## ANALISI CRITICA

### PROGETTO FSRU ALTO TIRRENO E COLLEGAMENTO ALLA RETE NAZIONALE GASDOTTI

Procedimento di Autorizzazione Unica (AU) ai sensi dell'art. 5 del D.L. 50/2022.

<b>Committente:</b> <b>COMUNE DI QUILIANO (SV)</b>		<b>Documento elaborato da:</b> <b>TERRA SRL</b> <b>Dott. Marco Stevanin</b> <b>Dott.ssa Cinzia Ciarallo</b> <b>Dott.ssa Virginia Lavezzini</b> <b>Dott.ssa Alessia Mambrin</b> <b>AUSILIARI</b> <b>Ing. Giovanni Francalanza</b>
<b>Data prima emissione:</b> Settembre 2023	<b>Revisione:</b> 00	<b>Codice progetto:</b> 23-16-03

Figura 5 Flash Fire da rilascio accidentale di gas naturale da PDE

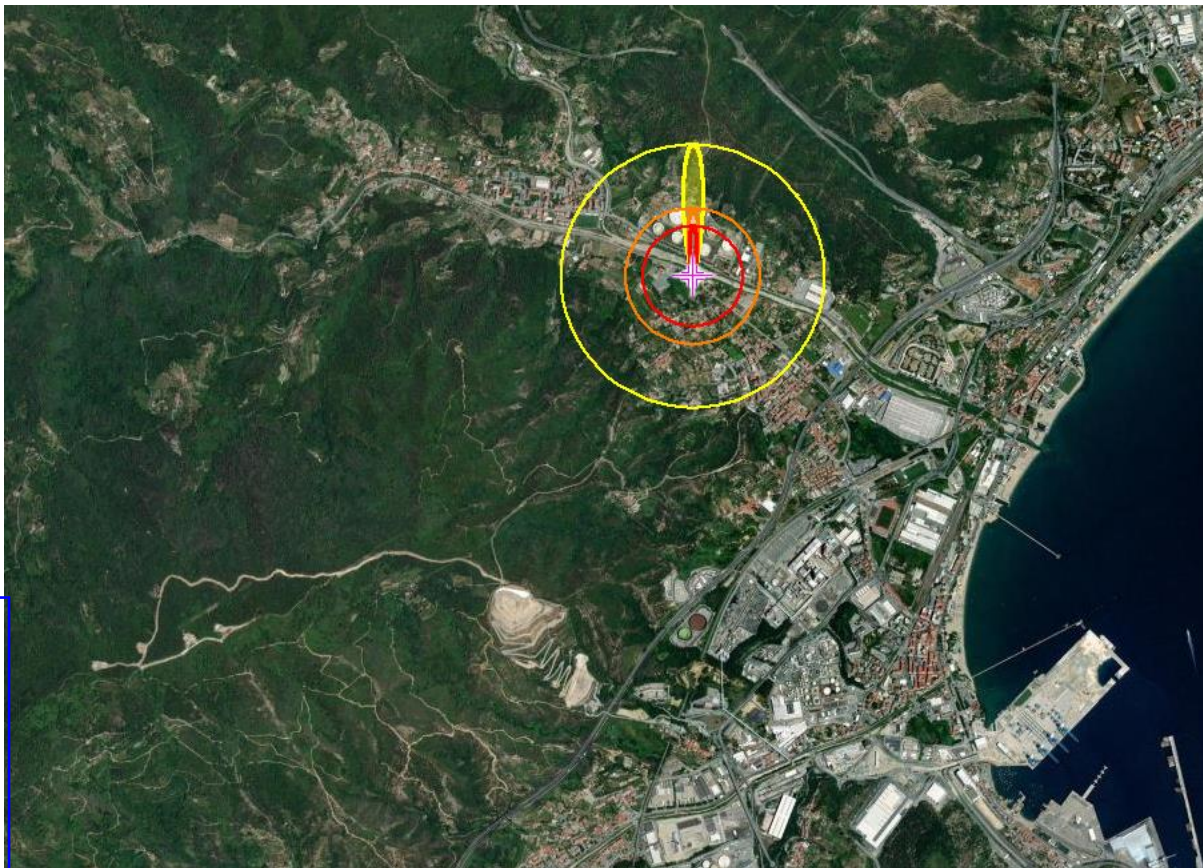
Per una valutazione orientativa della possibile estensione dell'area coinvolta nel caso di un rilascio accidentale di gas naturale con origine nell'impianto PDE, è stata effettuata una stima con i codici ALOHA (Areal Location of Hazardous Atmospheres, software US EPA and NOAA); i risultati sono riportati nelle tabelle e nella figura seguenti e mostrano come l'area con concentrazioni comprese entro un intervallo di infiammabilità suscettibile dei fenomeni di Flash Fire si estenda per circa 1 km, interessando potenzialmente anche il sito SARPOM. **In definitiva, il problema dei rischi che possono avere origine all'interno del PDE (quali ad esempio difettosità di punti di linea) merita di essere approfondito.**

**Date la qualificazione di sito ad alto rischio del Deposito SARPOM, la vicinanza e la severità delle condizioni operative dell'impianto PDE, si pone, quindi, il problema delle potenziali interferenze fra i due siti che merita di essere approfondito considerando non solo gli effetti dei Top Events di SARPOM verso il PDE ma anche, all'inverso, l'esposizione di SARPOM ai rischi riconducibili a sorgenti PDE.**

**È necessario, cioè, elaborare un'accurata analisi dei rischi potenziali di rilasci accidentali di gas naturale con origine nel PDE, valutandone probabilità di occorrenza e conseguenze.**

Figura 6 Cronoprogramma delle attività (Fonte: SIA, Progetto FSRU Alto Tirreno e Collegamento alla Rete Nazionale Gasdotti, Sezione II, cap. 1)

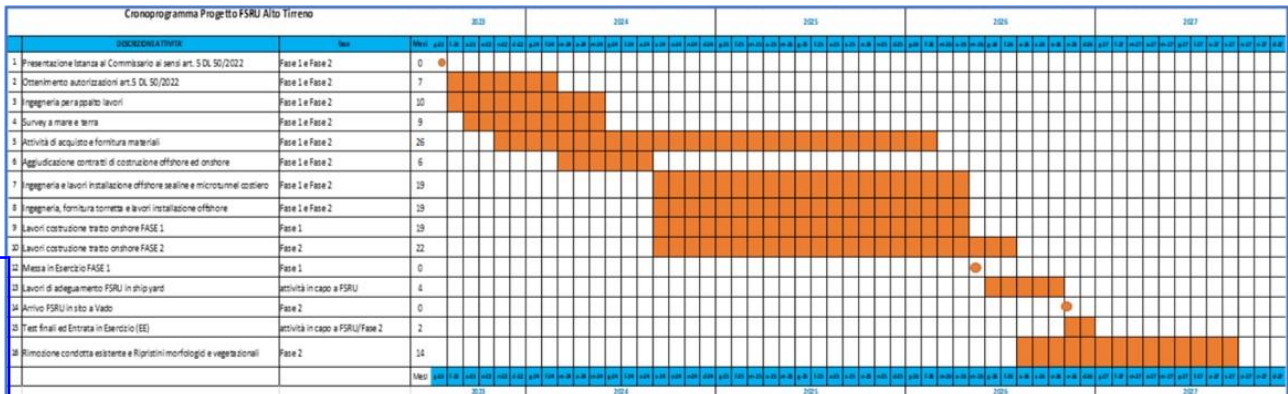
Innanzitutto, la definizione del cronoprogramma con le fasi e le attività di cantiere, in seguito riportato, risulta poco dettagliata e per molti aspetti si rimanda alla futura elaborazione del programma definitivo.

Si ritiene tale carenza significativa ai fini di una corretta valutazione degli impatti ambientali della fase cantiere.

Figura 8 Identificazione di sottoservizi presenti nelle vicinanze del Torrente Quiliano

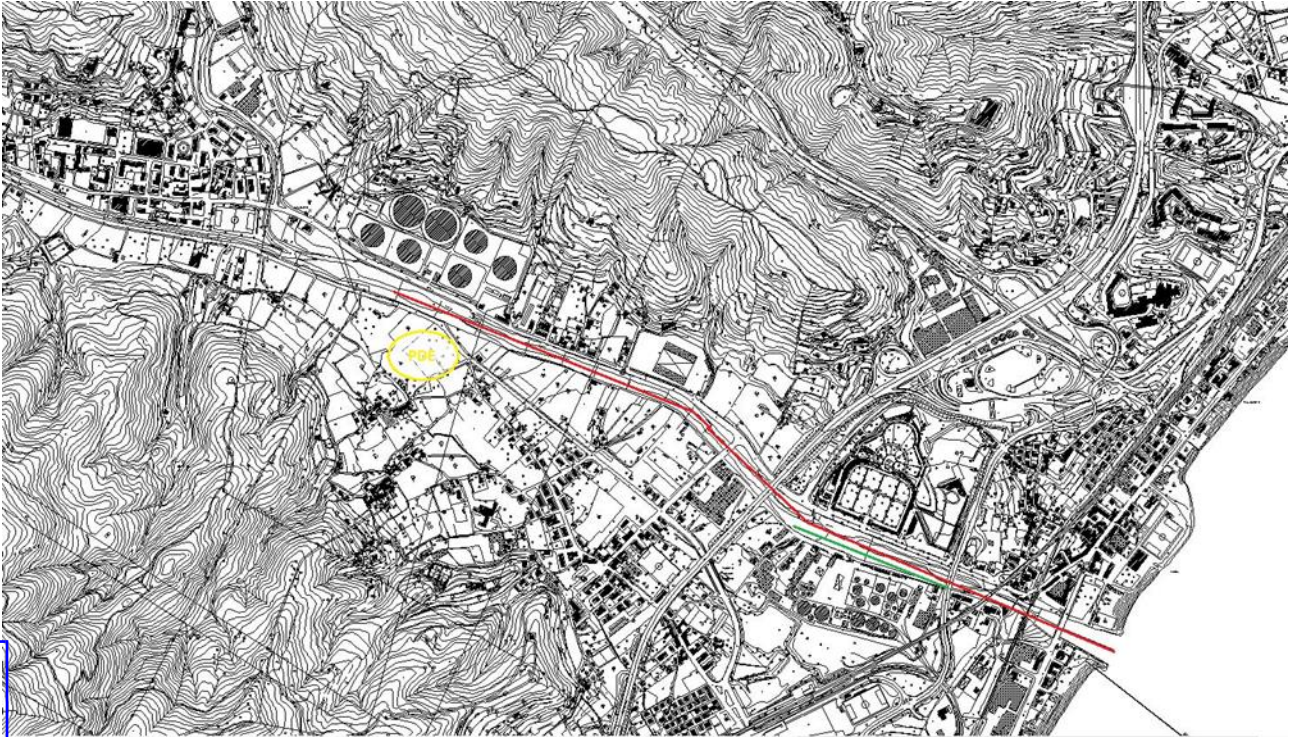
**Tale omissione non permette di fare luce sull'entità delle diverse fasce di rispetto e/o di salvaguardia da mantenersi rispetto alla presenza delle suddette condotte già esistenti, né tantomeno su quali siano i vincoli in termini di distanza da imporre all'area in sede di approvazione del progetto in questione.**
